DETERMINAZIONE DEL DIRIGENTE SEZIONE AUTORIZZAZIONI AMBIENTALI 11 febbraio 2025, n. 53  
**IDVIA 1013 - Istanza ex art. 27 bis del D.Lgs. 152/06 e ss.mm.ii. - Provvedimento Autorizzatorio Unico Regionale per l'intervento denominato "Inserimento di un nuovo processo produttivo per la produzione di sali di vitamina b12 all'interno dell'impianto denominato chimico 3 dello stabilimento, sito in agro di Brindisi, Z.I."**

**Proponente: EUROAPI ITALY S.r.l.**

**DETERMINAZIONE MOTIVATA DI CONCLUSIONE DI CONFERENZA DEI SERVIZI DECISORIA  
IN MODALITÀ SINCRONA DEL 31.01.2025**

Procedimento:	<b>IDVIA 1013:</b> Procedimento autorizzatorio unico regionale ex art. 27-bis del D.Lgs. 152/2006 e ss.mm.ii.
Progetto:	<i>INSERIMENTO DI UN NUOVO PROCESSO PRODUTTIVO PER LA PRODUZIONE DI SALI DI VITAMINA B12 ALL'INTERNO DELL'IMPIANTO DENOMINATO CHIMICO 3 DELLO STABILIMENTO, sito in agro di BRINDISI, Località INDUSTRIALE, Prov. BR, C.A.P. 72100, Via/Piazza VIA ANGELO TITI 22/26</i>
Comuni interessati:	Brindisi (BR)
Tipologia:	D.Lgs. n.152/2006 e ss.mm.ii. - Parte II, All. III, lett. g); lett. ag) Regione Puglia L.R. n.26/2022, Allegato A, Punti A1.d
Autorità Comp.:	Regione Puglia L.R. n.26/2022
Propone

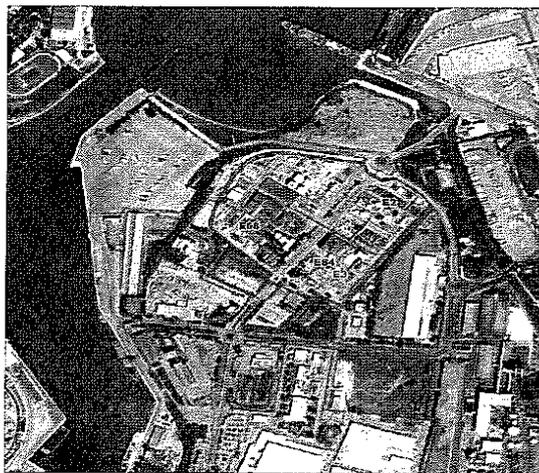
In riferimento alla pratica in oggetto, vista la documentazione prodotta dal richiedente, con particolare riferimento agli elaborati *Studio di Impatto Ambientale, 05\_SIA\_Cap.5\_Impatti, 06\_SIA\_Cap.6\_7\_PMA\_Conclusioni, Allegato 5B\_Planimetria punti di Emissione in Atmosfera significativi\_Rev01\_B12*, per quanto di competenza si valuta quanto segue.

Premesso che EUROAPI Italy S.r.l. intende inserire un nuovo processo produttivo nell'impianto chimico III, per la produzione di sali derivati dalla vitamina B12 (cianocobalamina): idrossicobalamina acetato (HBA), idrossicobalamina cloruro (HBC) e idrossicobalamina base (HBB). L'inserimento del nuovo processo prevede l'inserimento di nuove apparecchiature che saranno collegate alle esistenti e alle utilities di stabilimento con spostamenti di alcune di esse (reattore R-46403, nuovo scrubber, reattore conico con funzione desalter R-46402, colonna anionica C-4603; scrubber per il trattamento della corrente gassosa contenente HCN e H<sub>2</sub>, ecc.). In particolare, di interesse specifico, si segnala che l'introduzione dei tre nuovi processi prevede la generazione di nuove emissioni, per la produzione di HBA e HBC, durante la fase di reazione. Tutte le operazioni si prevedono in assenza di ossigeno, ovvero in ambienti confinati inertizzati con azoto; anche la fase di reazione prevede flussaggio di azoto. Il progetto prevede un nuovo punto di emissione in atmosfera, correlato al nuovo camino SK4602, da autorizzare denominato E84 - relativo allo scrubber C4605.
